TRANSPORDIAMET

Meie 17.12.2024 nr 7.2-2/24/19914-2

**Seisukohtade väljastamine Koidu tn 3a ja
Tallinna mnt 6 // Lasteaia detailplaneeringu
koostamiseks**

Joonis 1. Kavandatava uue ristumiskoha võimalik asukoht.

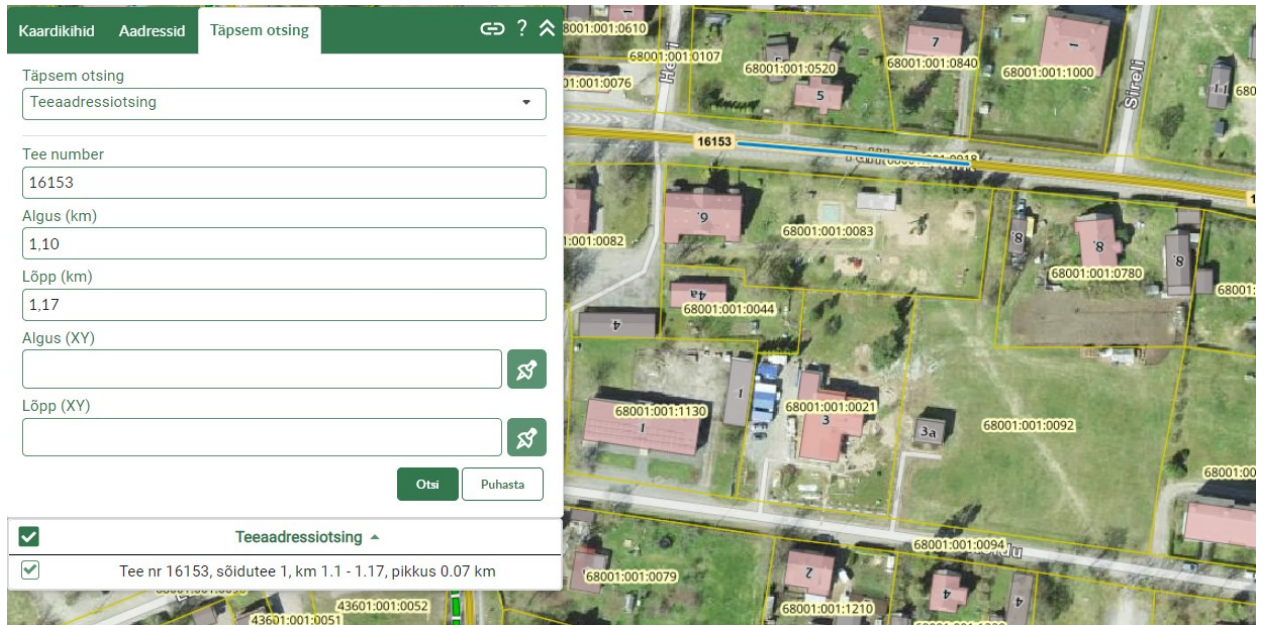
1. Planeeringualale on juurdepääs tagatud riigiteelt naaberkinnistu kaudu (katastritunnus 68001:001:0082) ning kohalikult Koidu teelt (katastritunnus 68001:001:0094). Kui planeeringuga soovitakse olemasolevat lahendust muuta, siis peame sobilikuks uus ristumiskoht kavandada riigitee (Risti tee) km 1,10-1,17 lõigule (vt joonis 1).
